**Avis délibéré de la mission régionale
d'autorité environnementale Auvergne-Rhône-Alpes
relatif à la mise en compatibilité du plan local d'urbanisme (PLU)
de la commune de Chamonix-Mont-Blanc (74)
dans le cadre d'une déclaration de projet
concernant la réalisation d'un « Glaciorium »**

Avis n° 2020-ARA-AUPP-957

Avis délibéré le 7 juillet 2020

Figure 5 – localisation des télécabines : actuelle à démonter et future – source MRAe d'après RP & Géoportail

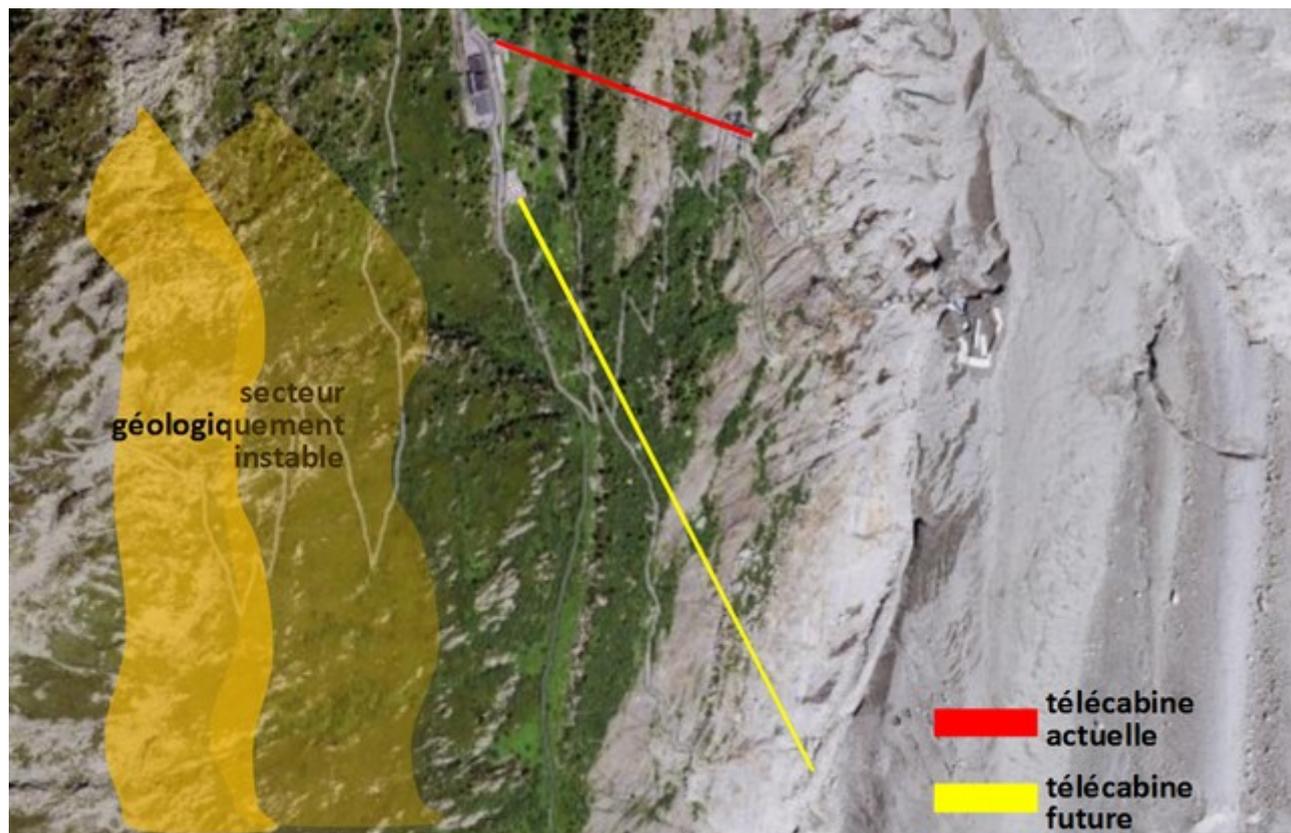
L'évaluation environnementale de la mise en compatibilité d'un PLU n'a pas à intégrer tous les éléments de l'évaluation environnementale du projet qui en est la source. En revanche, elle doit justifier et évaluer les effets de la localisation du projet dans son ensemble, y compris les éléments de ce projet qui ne nécessitent, *in fine*, pas de modifier les dispositions réglementaires du PLU, et rechercher les mesures d'évitement et de réduction des impacts négatifs de cette localisation.

La mise en compatibilité du PLU vise à créer une OAP, valant UTN, qui doit déterminer la capacité globale d'accueil du public¹⁵, celle-ci étant à considérer à l'échelle du Glaciorium et de la gare supérieure de télécabine y compris le complexe associant le restaurant, les boutiques et la nouvelle liaison téléportée.

En l'espèce, l'évaluation environnementale aurait ainsi dû traiter de la manière dont les critères liés au paysage, aux milieux naturels, au risque géologique et avalanche ont été pris en compte pour localiser cette nouvelle liaison téléportée.

Pour autant, l'exposé des justifications du projet mériterait d'être complété pour présenter les différentes options possibles de localisation de la nouvelle liaison téléportée. Si certains éléments ne figurent pas dans le dossier adressé à l'Autorité environnementale, ils n'ont, semble-t-il, pour autant pas été absents de la réflexion menée sur le projet. En effet, le dossier remis à la CDNPS comprend, outre le nouveau tracé de la liaison téléportée²⁴, l'illustration que l'analyse de l'exposition aux risques d'avalanches et de chutes de blocs rocheux a motivé une modification de l'implantation de la gare inférieure²⁵ pour en réduire l'exposition aux risques.

L'Autorité environnementale rappelle que, dans des situations de cette nature, une démarche d'évaluation environnementale commune au projet et à la mise en compatibilité du PLU peut et gagne à être mise en œuvre¹⁶. Elle contribue en particulier à améliorer l'appréhension de l'ensemble des enjeux du projet par le public.
